改善箇所説明図

対象車両外観

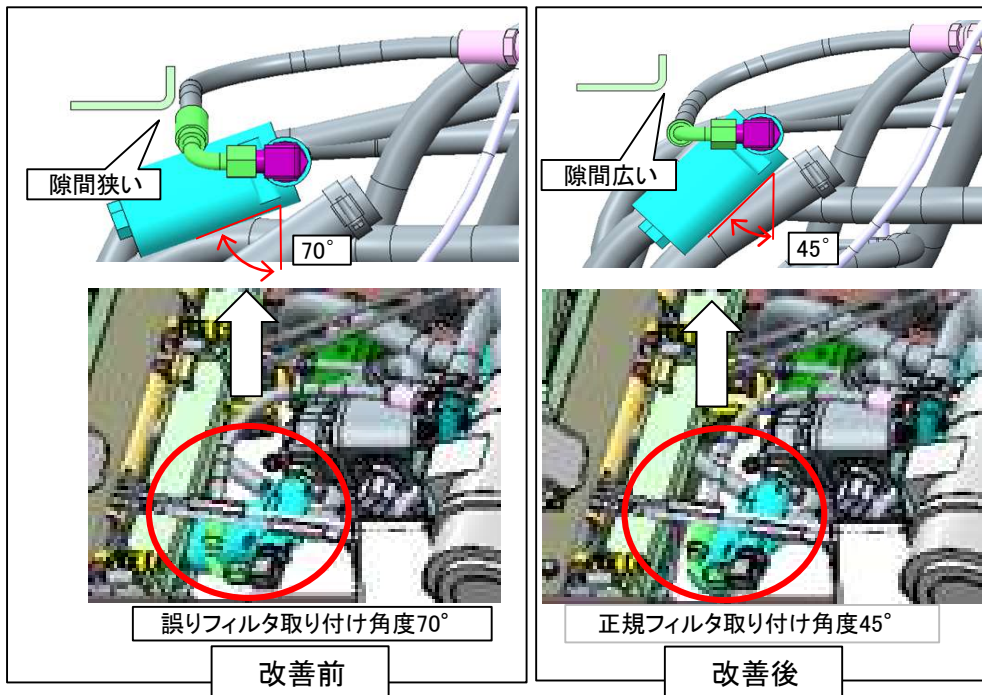
ショベルローダーに使用している油圧式無段変速機の油圧ホースにおいて、フレームとの隙間が確保されていないため、振動によりフレームに干渉する。そのまま使用を続けると干渉している部分から破損し、作動油が漏れ、最悪の場合は走行不能となるおそれがある。

全車両、ホースとフレームの隙間を確認し、隙間が小さい場合は取付を修正する。なおホースに干渉した痕跡が有る場合はホースを交換する。
